Detaljplan för Droppemåla 1:87 Ronneby kommun, Blekinge län

GRANSKNINGSUTLÅTANDE

Detaljplaneförslaget, upprättat 2020-04-17 har varit utställt för granskning under tiden 2020-05-08 till och med 2020-05-31. Myndigheter och berörda fastighetsägare med flera har beretts tillfälle att lämna synpunkter på planförslaget. Detaljplanen handläggs med ett standardförfarande enligt plan- och bygglagen (2010:900).

”Chikan” enligt nedanstående bild.

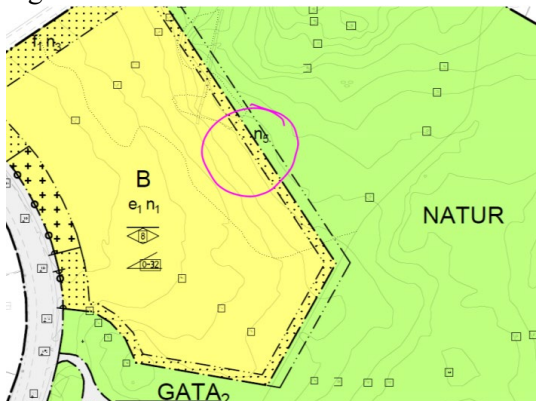
Droppemåla stugförening anser att hastigheten på de fordon som färdas på Droppemålavägen är hög i båda färdriktningarna, särskilt mellan rondellen vid Svärtavägens utfart och 70-skyllarna mot Ronneby. Utfarten från Doppingvägen är särskilt skynd för trafik norrut och incidenter har inträffat med trafik i nordlig riktning. På grund av rondellens placering har också incidenter inträffat vid utfarten från Svärtavägen för trafik norrifrån som kan passera rondellen utan att minska farten.

Vi anser därför att det behövs fartreducerande åtgärder. Denna föreslås placeras vid den i planen beskrivna cykelpassagen. För att inte i stor omfattning påverka vägens bredd eller försvåra för kollektivtrafiken finns här nedan tre förslag på utformning.

Alternativ 1

Utfarten från Droppemåla 1:87 skulle också med fördel kunna flyttas till cykel- och gångöverfarten för att minska antalet på- och utfarter i området.

Kommentar:

Detta är viktiga och relevanta synpunkter. Vi har lagt till kapitlet "Förbättringar av trafikmiljön" där vi beskriver några av dina alternativ och olika sätt som trafiksituationen kan förbättras.
